## Ⅱ. 「プレート間地震」に起因する津波の評価

### 1. 本説明(コメント回答)の概要

No.	コメント時期	コメント内容
S43	2016年8月26日 第394回審査会合	各断層モデルによる計算結果の比較から、プレート間地震は連動型地震に包含されるため、その位置付けを整理すること。

#### ■ 発電所位置における比較結果: 水位上昇側

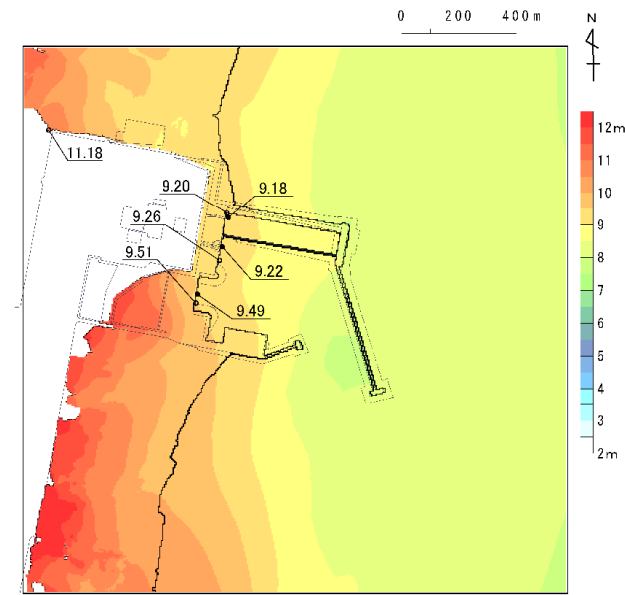
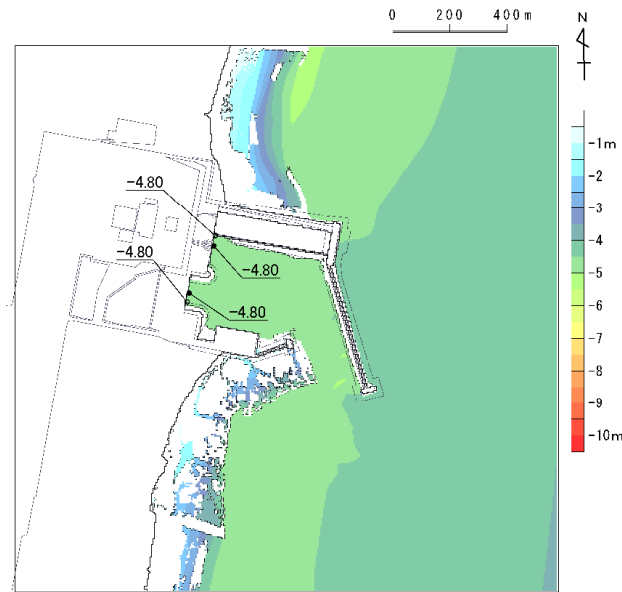
- 発電所位置におけるプレート間地震の津波水位は、「十勝沖・根室沖から岩手県沖北部の連動型地震」に起因する津波の津波水位よりも小さく、同連動型地震の評価に包含されることを確認した。

#### ■ 発電所位置における比較結果: 水位下降側

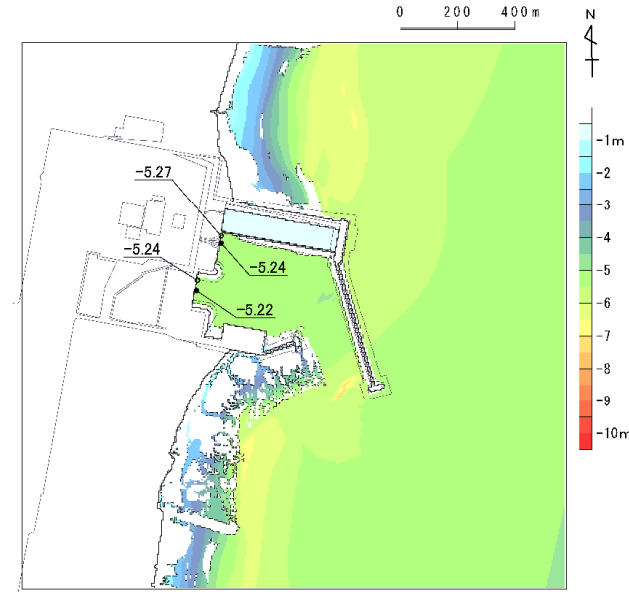
- 発電所位置におけるプレート間地震の津波水位は、「十勝沖・根室沖から岩手県沖北部の連動型地震」に起因する津波の津波水位よりも小さく、同連動型地震の評価に包含されることを確認した。
